N/Réf. PB/VM n° AQI 2021/058

Objet :champ captant des Landes du Médoc : contribution du BRGM aux différents questionnements soulevés par des associations au cours des consultations locales.

Projet : AP21BDX043

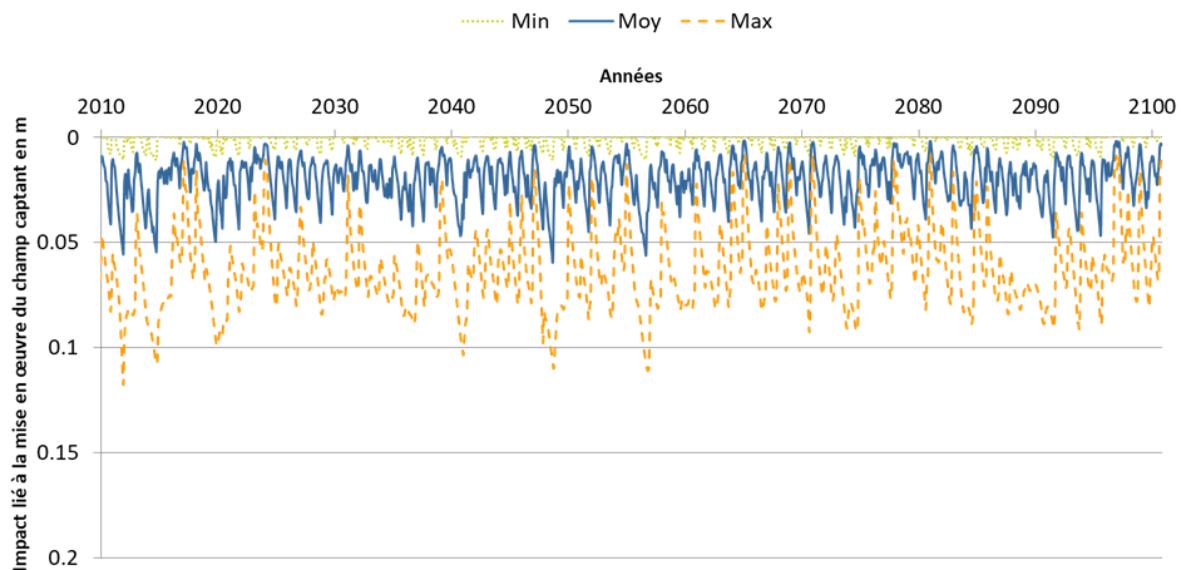
4. Diapo 6 : Le prélèvement - lié à la culture du sylviculture, donc l'eau pompé par les pins- « *n'est pas pris en compte au chapitre des prélèvements dans les données d'entrée page 23. Pourquoi ?* »

Réponse AMAF : pas de réponse à la question posée à savoir quelle est la quantité d'eau prise en compte dans le modèle concernant le prélèvement de la sylviculture?

Dans l'outil, un bilan hydroclimatique journalier est réalisé zone par zone avec une valeur spatialisée de l'ETP. Pour mémoire, l'ETP ou évapotranspiration potentielle est la quantité d'eau susceptible d'être

évaporée par une surface d'eau libre ou par un couvert végétal dont l'alimentation en eau n'est pas le facteur limitant. La valeur limite de l'ETP est fonction de l'énergie disponible. (J. Margat, 1997). Les valeurs de Réserve Disponible pour l'Évapotranspiration (RDE) estimées ont été intégrées au modèle pour le calcul de la recharge dans Marthe via le module Gardenia. Ces valeurs ont servi de guide et ont été ensuite été ajustées à la marge lors du calage. Les autres paramètres utilisés pour calculer la recharge (niveau d'équilibre-ruissellement-percolation efficace et le temps de demi-percolation) ont fait l'objet d'un calage par la modélisation Gardénia du bassin de la Garroueyre. Ces paramètres sont effectivement affectés d'une certaine incertitude car il est difficile de les extrapoler sur une grande zone géographique. La bonne restitution des variations piézométriques, notamment sur la nappe plio-quaternaire, et des débits des cours d'eau (exutoires naturels de cette nappe) par le modèle montre que la recharge appliquée et qui prend en compte les phénomènes évapotranspiratoires est correcte.

Réponse du BRGM : Seuls les prélèvements en forages sont pris en compte car mesurés (compteurs), « les prélèvements » de la sylviculture et de la végétation en général ne peuvent être quantifiés précisément. Ce qui est décrit dans la 1^{ère} réponse du BRGM ci-dessus c'est que les prélèvements de l'ensemble de la végétation sont considérés indirectement dans les bilans par l'intermédiaire de l'ETP.

Ecart min, moy et max pour 24 points de contrôle entre simulations avec et sans champ captant dans la nappe du Plio-Quaternaire - 10 millions de m³/an
- configuration J - recharge calculée à partir du RCP 2.6 - version 2.2

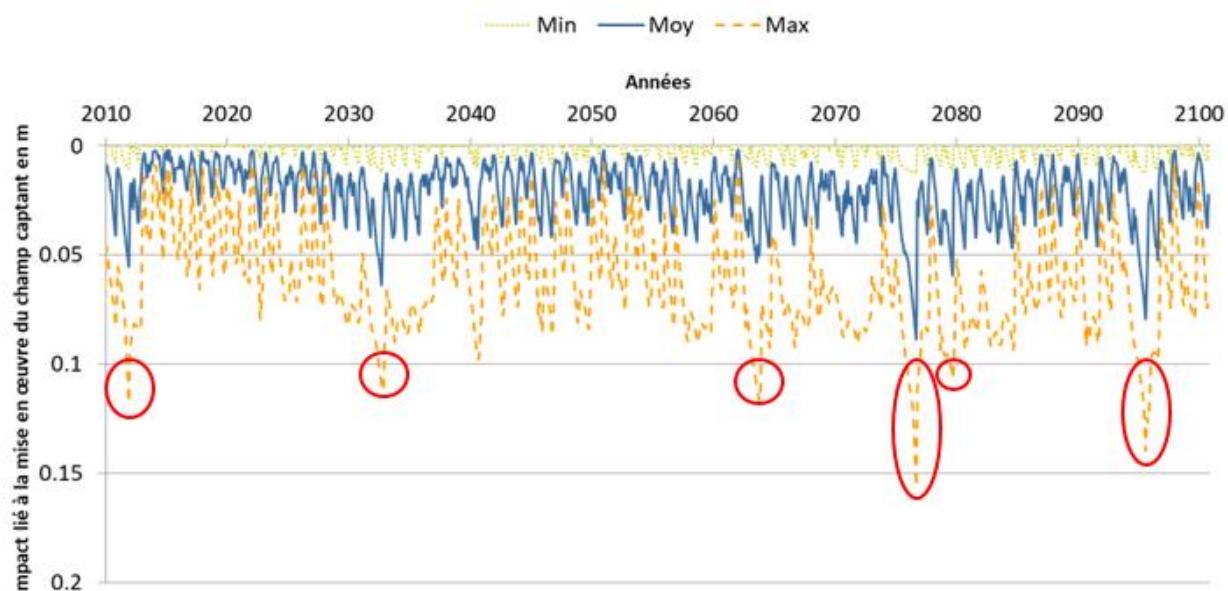
5. Diapo 8 : « Comment est-ce possible d'avoir un impact identique entre les 2 scénarios ? »

Réponse AMAF : Le BRGM dit que le résultat des simulations n'a pas été compris puisque l'impact n'est pas identique entre les 2 scénarios de changement climatique. Pourtant nous n'avons fait que reprendre ce qui est écrit dans le rapport en page 72 ou il est écrit en toute lettre que l'impact sur la valeur moyenne de -2 cm est identique dans les 2 scénarios . Ensuite effectivement il y a une différence d'impact dans les valeurs maximales , nous l'avons bien compris puisque retranscrit dans notre document de présentation . D'où nos interrogations comment l'impact moyen peut-il être identique étant donné les grosses différences dans les valeurs maximales? Interrogations aux quelles il n'y a toujours pas de réponse.

Réponse du BRGM : le résultat des simulations n'a pas été compris ici puisque l'impact n'est pas identique entre les deux scénarios : la simulation - scénario RCP 8.5 - se traduit par des impacts plus intenses et plus fréquents que dans le scénario RCP 2.6, comme le montre les figures suivantes. Ces valeurs restent cependant dans des gammes cohérentes avec les autres approches utilisées (prospectives et rétrospectives).

Réponse du BRGM : Sur les deux scénarios, les impacts moyens sont quasi-identiques (de l'ordre de 2 cm). Pour rappel, deux échantillons présentant des dispersions différentes autour de la moyenne peuvent avoir la même moyenne comme l'illustre la figure ci-dessous.

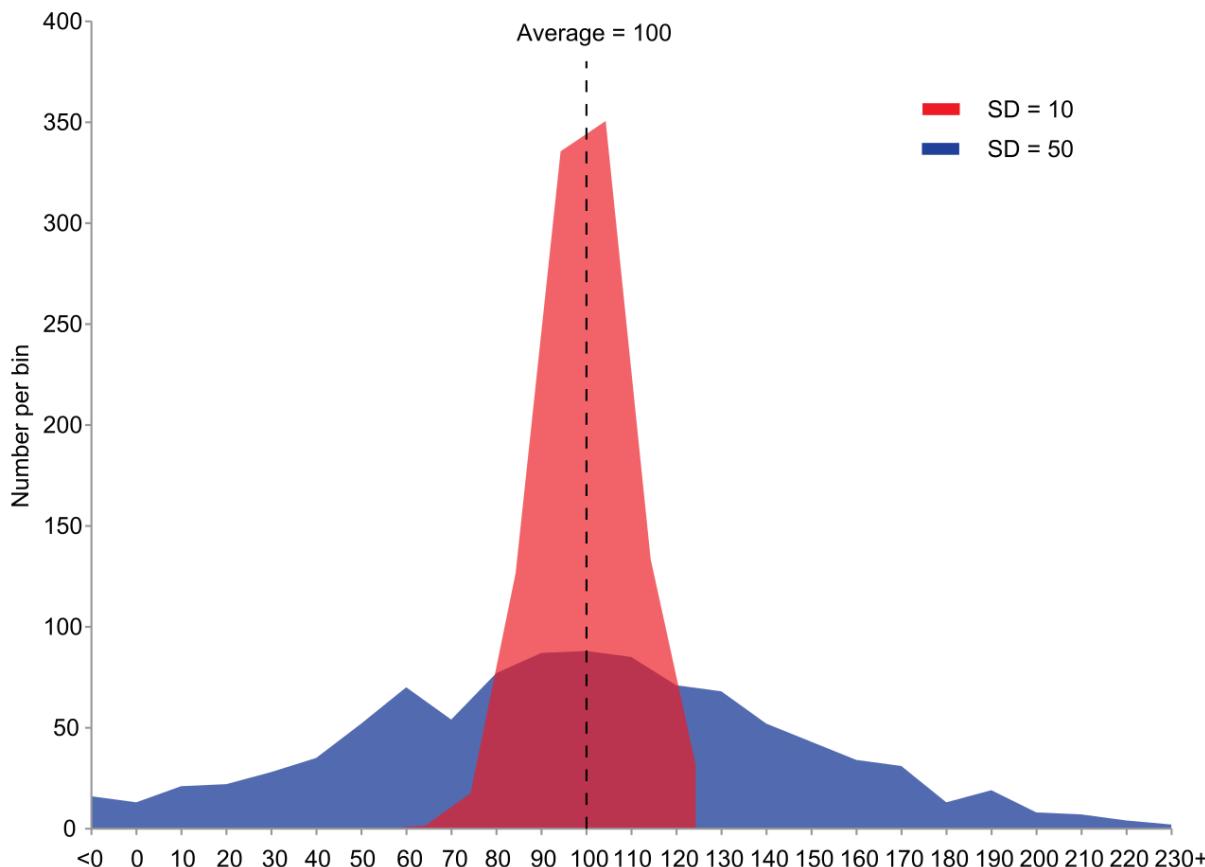
La réponse indique que "ces valeurs restent dans des gammes cohérentes". D'où notre question complémentaire , à partir de quand on peut considérer que les valeurs sont cohérentes?? Il faudrait peut être là aussi l'appui d'un expert indépendant . Et peut être se rencontrer avec le BRGM pour échanger sur nos doutes pour mieux se comprendre.

Ces valeurs restent dans des gammes cohérentes avec les autres approches utilisées (prospectives et rétrospectives) notamment en ce qui concerne les impacts maximums qui sont toujours du même ordre de grandeur (entre 9 et 11 cm pour l'approche prospective court terme, 12 cm pour l'approche rétrospective et 15 cm pour l'approche prospective long terme avec le scénario RCP 8.5).

Ecart min, moy et max pour 24 points de contrôles entre simulation avec et sans champ captant dans la nappe du Plio-Quaternaire - 10 millions de m³/an
- configuration J - recharge calculée à partir du RCP 8.5 - version 2.2

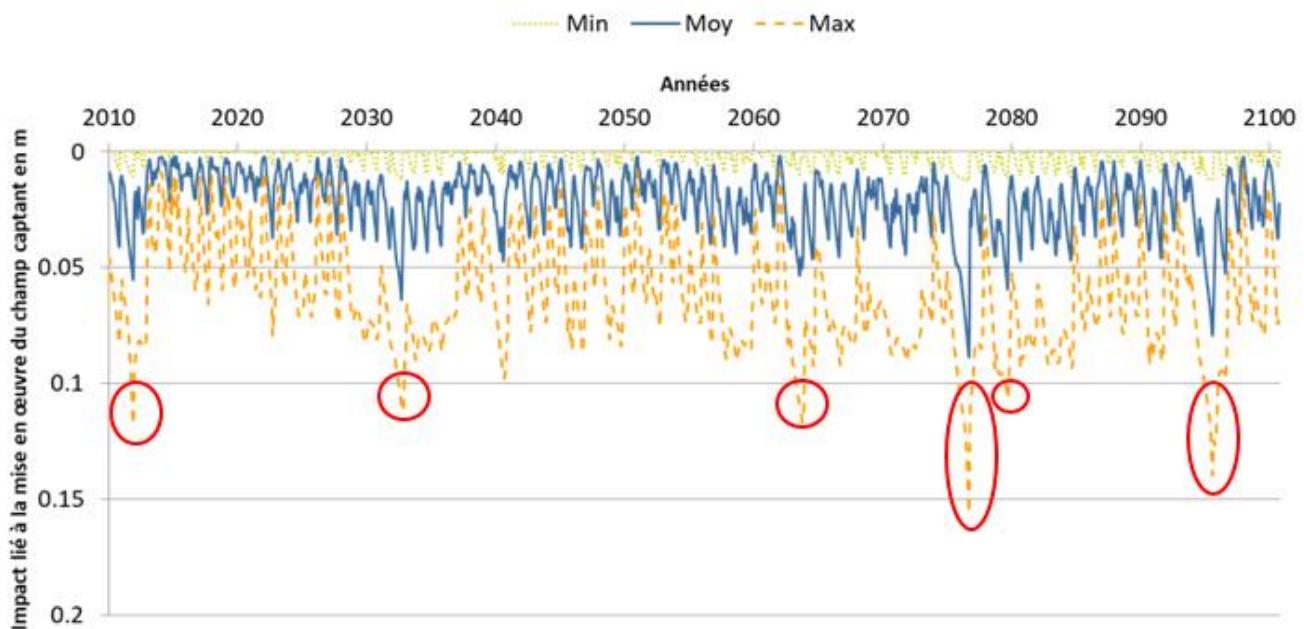
7. Diapo 9 : « *On note pourtant 44 dépassements de plus de 10 cm : Les périodes de sécheresse accrues se produiraient donc tous les 2 ans. Il y a quelques incohérences et une exploitation à revoir* » et Diapo 10 : « *Dans le scénario défavorable RCP 8.6 qui semble être le plus probable, les périodes d'impacts inférieures à - 10 cm vont se produire un an sur deux (44 fois en 90 ans), les périodes de stress hydrique seront plus longues et répétitives.* »

Réponse AMAF : "ces assertions sont fausses et résultent d'une mauvaise interprétation". Nous avons l'impression de ne pas se comprendre dans les questions et les réponses. Dans la réponse , il n'est aucunement démontré que nos assertions sont fausses. est ce que les dépassements se produisent à la période d'étiage qui ne représente qu'un mois oui ou non? Nous pensons que oui et dans sa réponse le BRGM le laisse entendre. Donc notre question reste sans réponse et jusqu'à preuve du contraire , notre interprétation est bonne, et la réponse est incompréhensible. D'autre part , à quoi correspondent les 6 périodes sur le graphique dont parle le BRGM dans sa réponse , on ne peut pas se rendre compte sur ce type de graphique trop compact ?

Réponse du BRGM : Ces assertions sont fausses et résultent d'une mauvaise interprétation des résultats. La valeur de 44 correspond ici à un dépassement de la valeur maximale de 10 cm sur les 24 points de contrôle sur la période 2010-2100 au pas de temps mensuel. Cela veut dire que sur seulement 44 pas de temps (1 pas de temps = 1 mois) sur les 1092 simulés la valeur d'impact a été en de plus de 10 cm. Cela concerne 6 périodes comme indiqué sur le graphique précédent (entouré en rouge) et donc 6 années sur les 91 années simulées (1 année sur 15) et principalement sur la période d'étiage. Ce sont ces valeurs qui ont été transmises à l'INRAE qui a donc pris en compte les deux scénarios et leurs comportements différents..

Réponse du BRGM : Les 6 périodes sont entourés en rouges sur le graphique ci-dessous. Sur ces six périodes il y a 44 pas de temps (1 pas de temps = 1 mois) sur les 1092 soit 91 années. Les périodes correspondantes sont les suivantes :

- octobre et novembre 2011 soit 2 pas de temps (mois)
- juillet à novembre 2032 soit 5 pas de temps (mois)
- mai à décembre 2063 soit 7 pas de temps (mois)
- janvier 2076 à janvier 2077 soit 13 pas de temps (mois)
- aout à octobre 2079 soit 3 pas de temps (mois)
- février 2095 à février 2096 soit 13 pas de temps (mois)

Le total fait bien 44 pas de temps sur seulement 6 périodes sur les 91 années simulées. Ce sont ces résultats qui ont été transmis à l'INRAE et testés dans GO+.

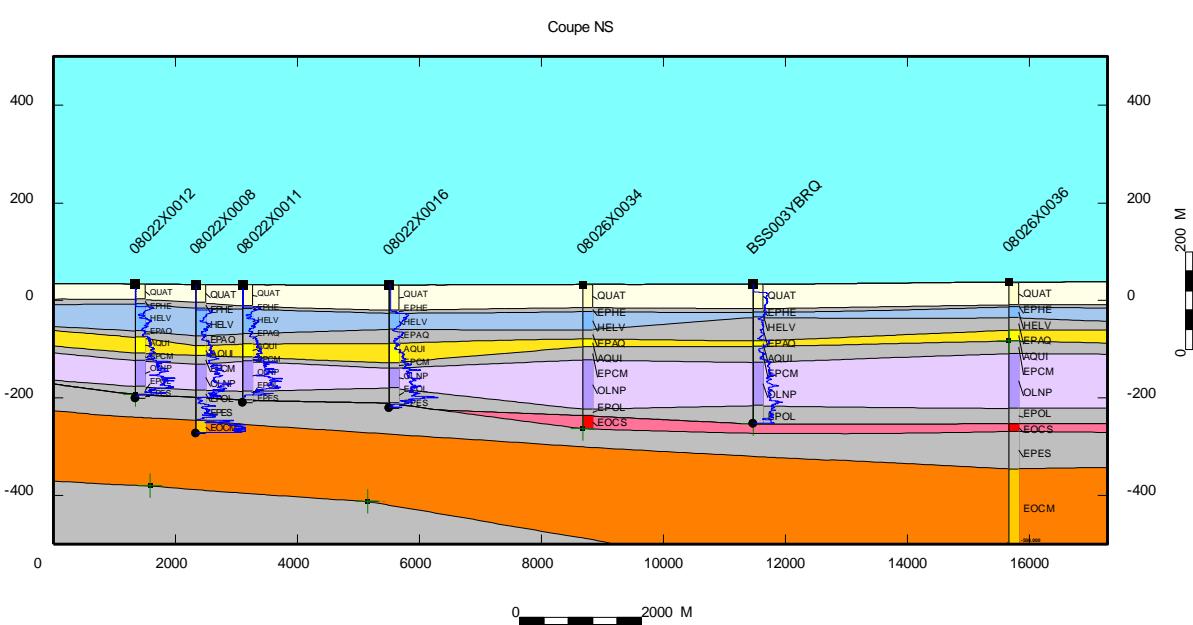
8. Diapo 11 : « Le BRGM a considéré que le territoire est homogène »

Réponse AMAF : "absolument pas. l'hétérogénéité des réservoirs a bien été prise en compte". Dans notre affirmation sur le fait que le BRGM a considéré que le territoire est homogène, nous voulons parler bien sur du sol dans les 1ers mètres de profondeur où il y a présence ou absence d'une couche d'aliots , ou il y a des hauteur de nappe du Plioquaternaire très différents en fonction du type de territoire "Lande humide" ou "lande sèche" , nous imaginons que l'impact n'est pas le même s'il y a de l'aliots , si le niveau

Réponse du BRGM : Absolument pas. L'hétérogénéité des réservoirs a bien été prise en compte à partir des données géologiques disponibles sur la zone d'intérêt. Les forages disposant d'une description géologique dans la BSS (Banque des données du Sous-Sol) ont servi à l'élaboration du modèle soit au total 147 forages. En compléments des descriptions lithologiques, les données diagraphiques et les profils sismiques existants ont été utilisés pour délimiter les horizons réservoirs et les épontes. La coupe de direction nord-sud ci-dessous illustre pour exemple les ouvrages utilisés pour la réalisation du modèle.

Réponse du BRGM : Comme évoqué plus haut un modèle reste une schématisation. La nappe du Plio-Quaternaire est définie comme une seule couche dans Phoneme donc le modèle ne prend pas en compte la variabilité sur la verticale. Cependant il prend bien en compte la variabilité spatiale puisque le modèle est distribué.
